改善箇所説明図

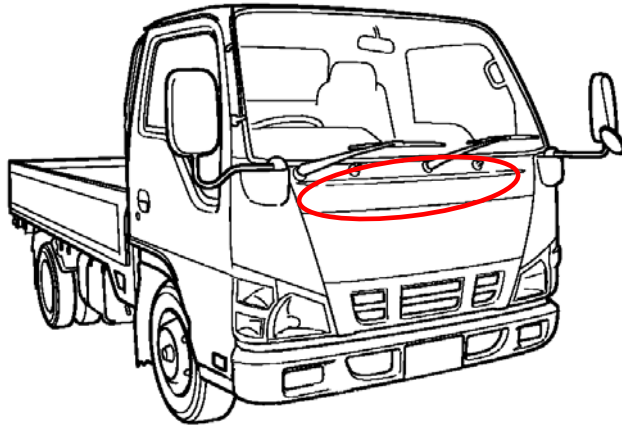
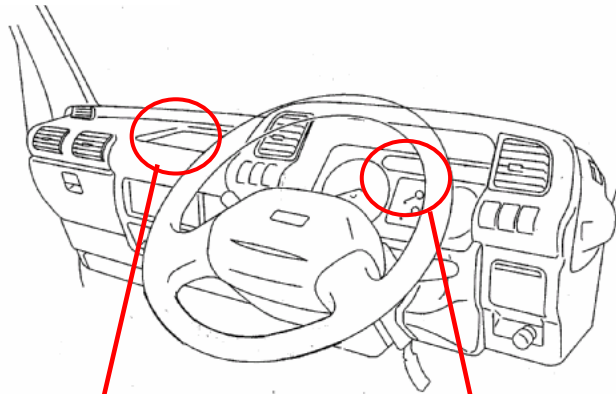
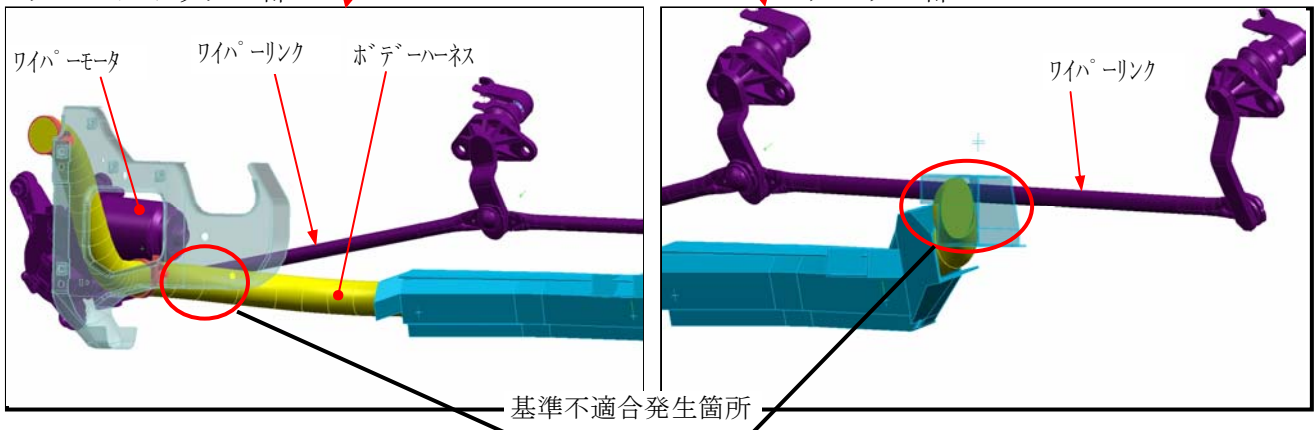
【 インストルメントパネル内のハーネスとワイパーリンクの隙間が不足しているものがあるため、ワイパー作動時にワイパーリンクが当該ハーネスに接触する可能性がある。そのため、当該ハーネスが損傷して、最悪の場合、エアバッグの誤展開やエンジンの停止などが発生するおそれがある。】

改善の内容: 全車両、当該ハーネスとワイパーリンクの隙間を点検し、隙間が少ないものは固定具で固定し隙間を確保する。また、当該ハーネスが損傷している場合は補修する。
